Váš dopis zn.
Ze dne
Naše zn. 1611/2020-SŽDC-SSZ-OVZ

„Rekonstrukce výpravní budovy v žst. České Budějovice hl. n.“
Vysvětlení, změny a doplnění zadávací dokumentace - Dodatek č. 8

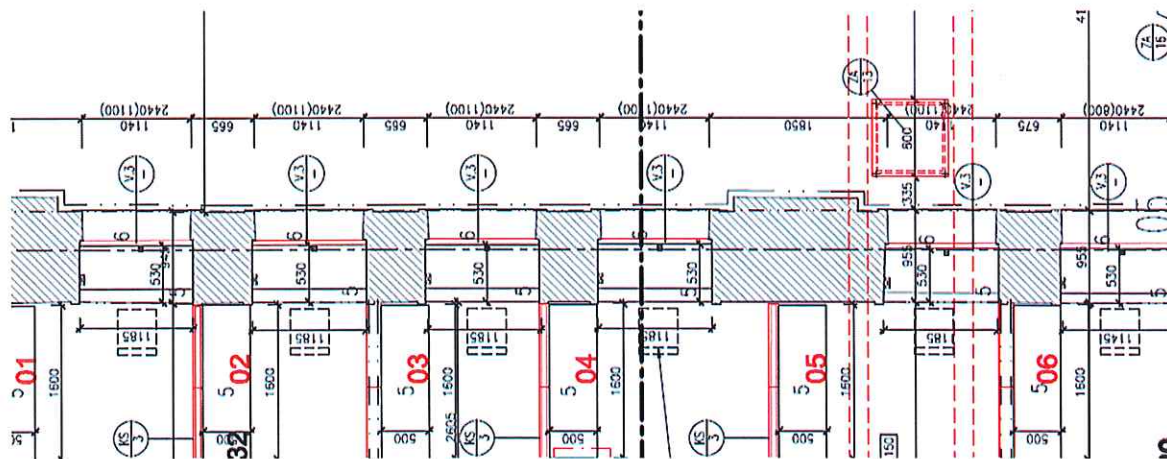
E.2.1.3 - Položka 234 – turnikety s brankou. K turniketu nemůžeme dohledat bližší specifikaci. Žádáme zadavatele o zaslání specifikace turniketu.

Ve standardech SŽDC Příloha A_Přehled prvků dle kat ON a v Příloze B Technická specifikace je uvedeno: V tech. variantě pro přístup vozíčkářů. Platba mincemi i kartou, s možností bezkontaktní platby. Turniket antivandal – k zavěšení/postavení, druhy mincí: 5, 10, 20 a 50 Kč, 1 a 2 EUR, žeton, s tiskem lístků, při výpadku napájení se automaticky sklopí rameno – umožní volný průchod (**Z**). Další viz příloha č. 3 tohoto Dodatku.

167	76700006	Nekorodující kovová táhla pro připevnění výzdoby (počet výzdob)	KS	4,000
-----	----------	---	----	-------

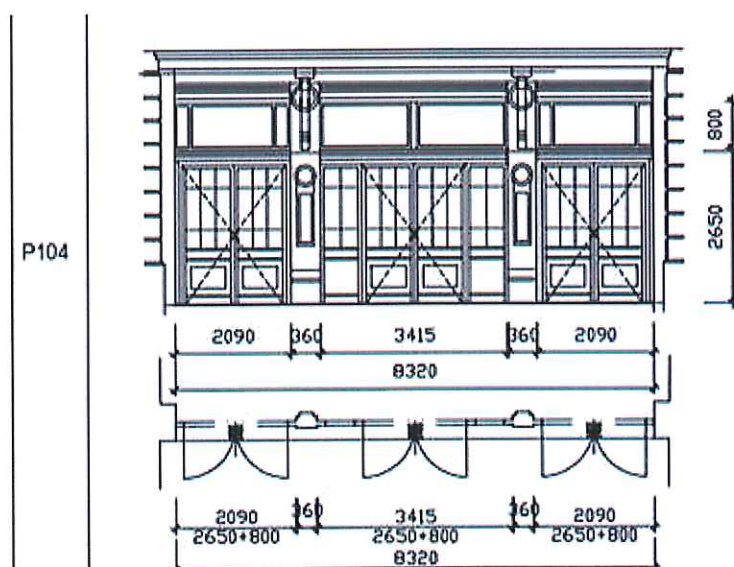
E.2.1.3 - 767 – Zámečnické výrobky, pol. 167 - U této položky není bližší specifikace (rozměry, umístění táhla, materiál) pro ocenění. Žádáme zadavatele o zaslání bližší specifikace.

Jedná se o statické zajištění sochařské výzdoby uprostřed ozdobné atiky rizalitů.
